DODATEK č. 1
ke Smlouvě o dílo ze dne 30. 3. 2017
(dále jen „Dodatek“)

na zhotovení díla „**II/300 Dvůr Králové nad Labem – Lipnice**“.

EVIDENČNÍ LIST ZMĚNY STAVBY

Popis a zdůvodnění změny :

Proctorova zkouška - standard + 3% vápna

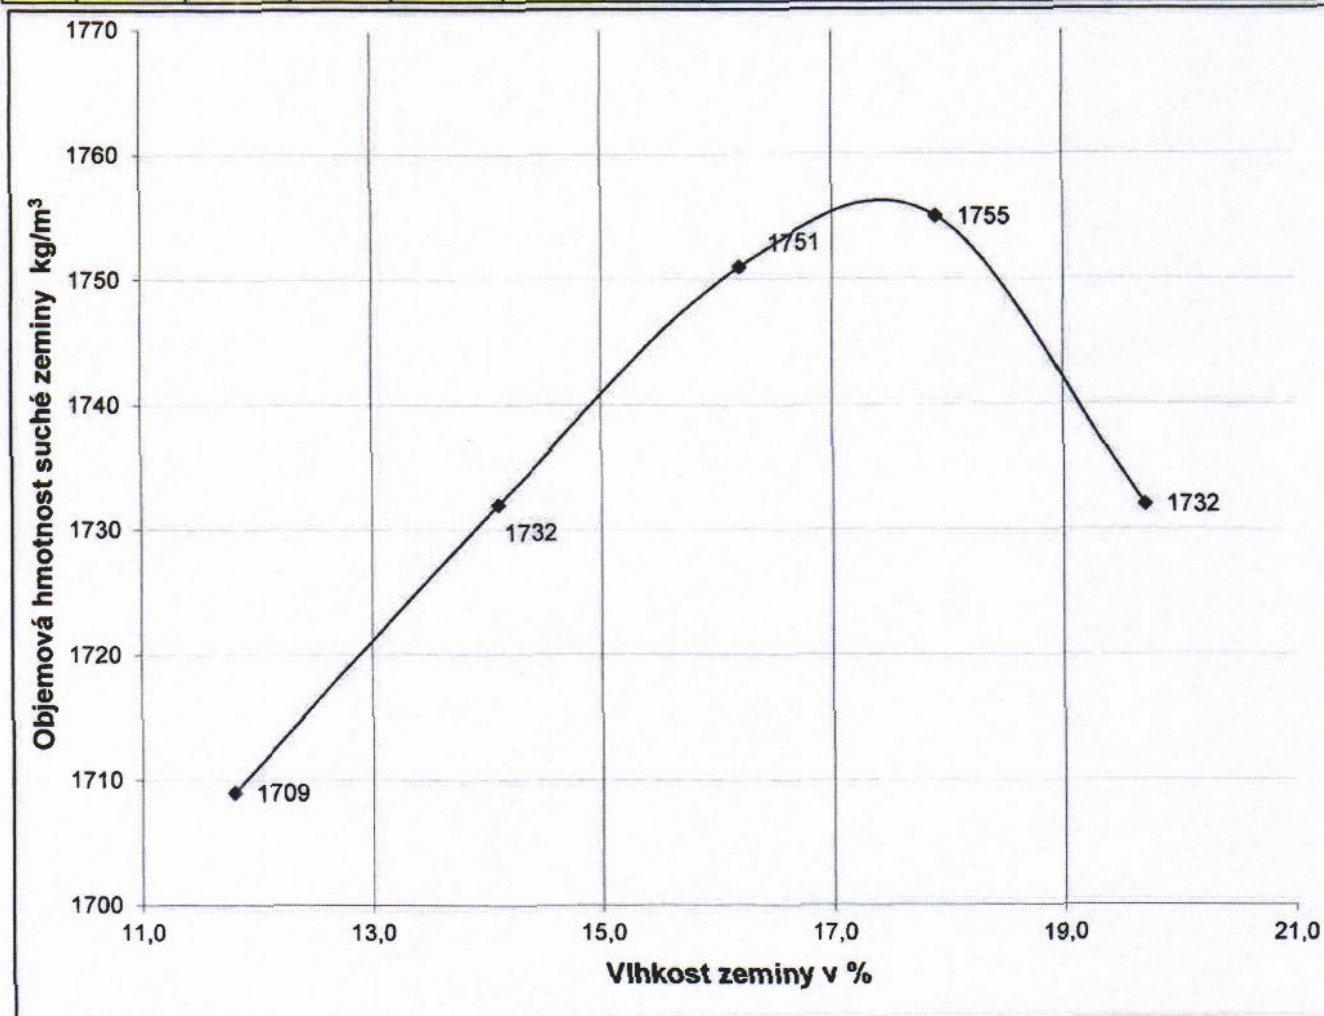
**Stanovení objemové hmotnosti a míry zhutnění – Proctor standard podle ČSN EN 13286-2,
poměru únosnosti (IBI) podle ČSN EN 13286-47,
vlhkosti dle ČSN EN 1097-5****Zákazník:** M - SILNICE a.s., Husova 1697, 530 03 Pardubice, OZ SEVER
Objednávka: smlouva o provádění zkoušek
Akce: II/300 Dvůr Králové - Lipnice**Předmět zkoušky:**
Jílovitá zemina**lokalita*:**
paraplán**lab.č.vz.:**
1290/17**Návrh úpravy zeminy do parapláně.**

Zemina upravená 3 % vápna vyhovuje pro použití do násypu.

ČSN 73 6133 min. 10 %
